## Rapport de contrôle d'installations électriques à basse et à très basse tension

RÉF. 44/2023/84441/01:1

DATE DU CONTRÔLE 11/10/2023 AGENT VISITEUR Jean François Nibus  
 ADRESSE DU CONTRÔLE Rue du Village 20 - 4557 Tinlot TYPE DE CONTRÔLE Visite de contrôle vente ancienne installation (8.4.2.)

### Croquis de position élémentaire et descriptif sommaire des tableaux

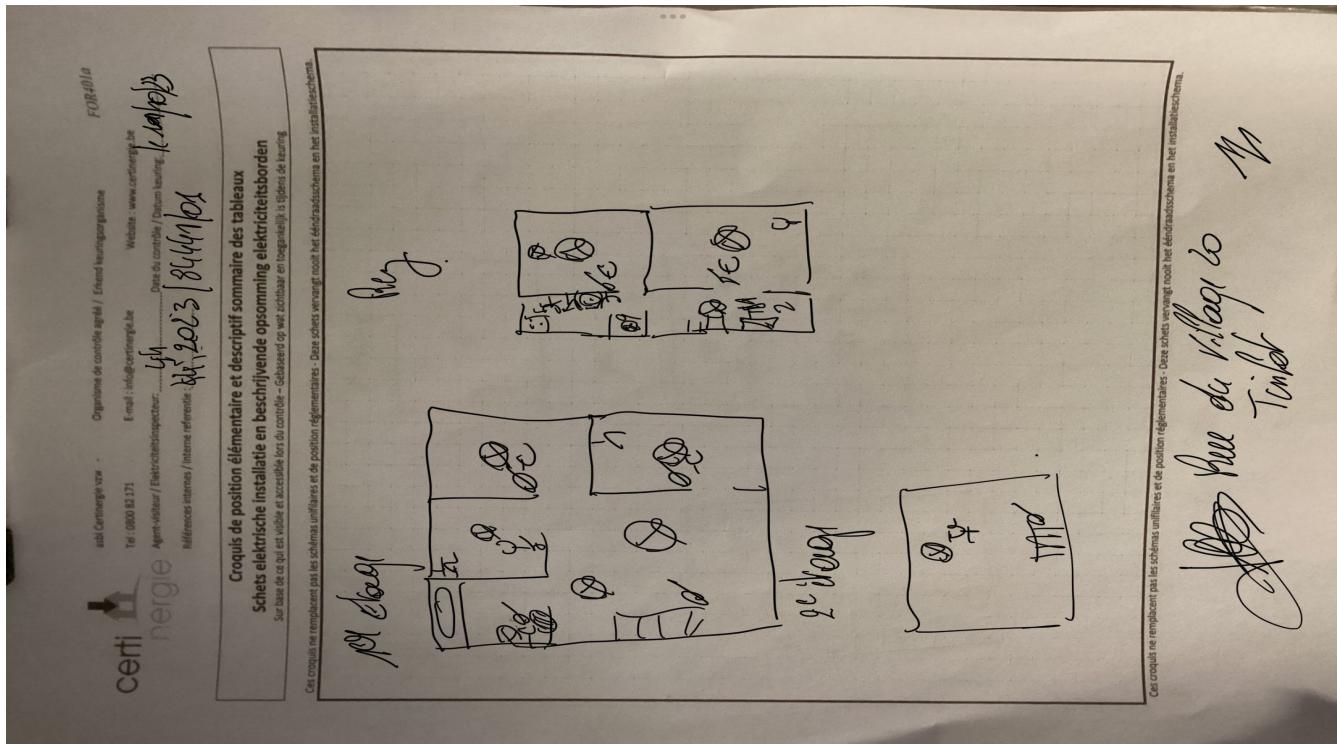
Le ou les socles de prise en défaut sont localisés dans la / les chambre(s) - le grenier
